RENESAS TECHNICAL UPDATE

製品分類	MPU & MCU	発行番号	TN-RX*-A073A/J	Rev.	第1版
題名	RX21A グループ ユーザーズマニュアル ハードウェア編の誤記修正及び追記		情報分類	技術情報	
適用製品	RX21A グループ	対象ロット等	関連資料	RX21A グループ ユーザーズマニュアル ハードウェア編 REV1.00 (R01UH0251JJ0100)	
		全ロット

RX21Aグループ ユーザーズマニュアル ハードウェア編 Rev. 1.00において誤記、追記があります。

■ Page 236 「11.6.2.1 全モジュールクロックストップモードへの移行」の説明を訂正します。

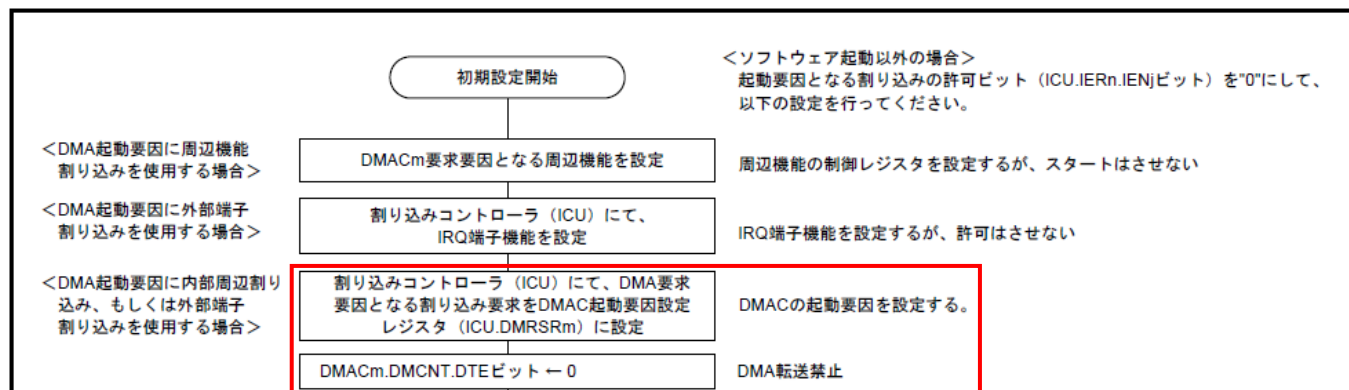
(4) 全モジュールクロックストップモードからの復帰に使用する割り込みのIERm.IENj ビット (注³) を“1”にする。

(4) 全モジュールクロックストップモードからの復帰に使用する割り込みのIERm.IENj ビット (注⁴) を“1”にする。

図20.6 入出力ポートの構成(6)

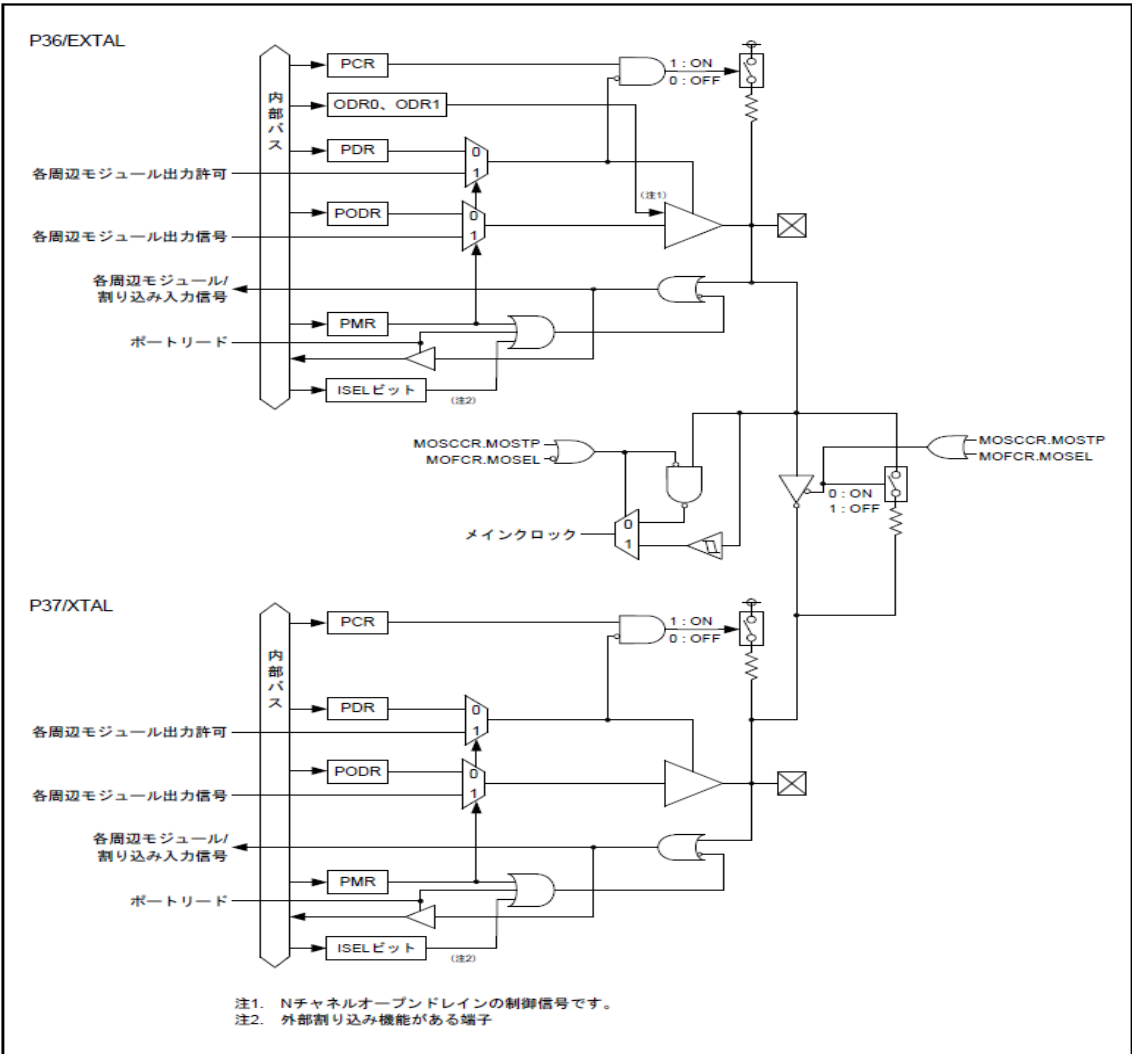
■ Page 429 「図20.6 入出力ポートの構成(6)」を追加します。
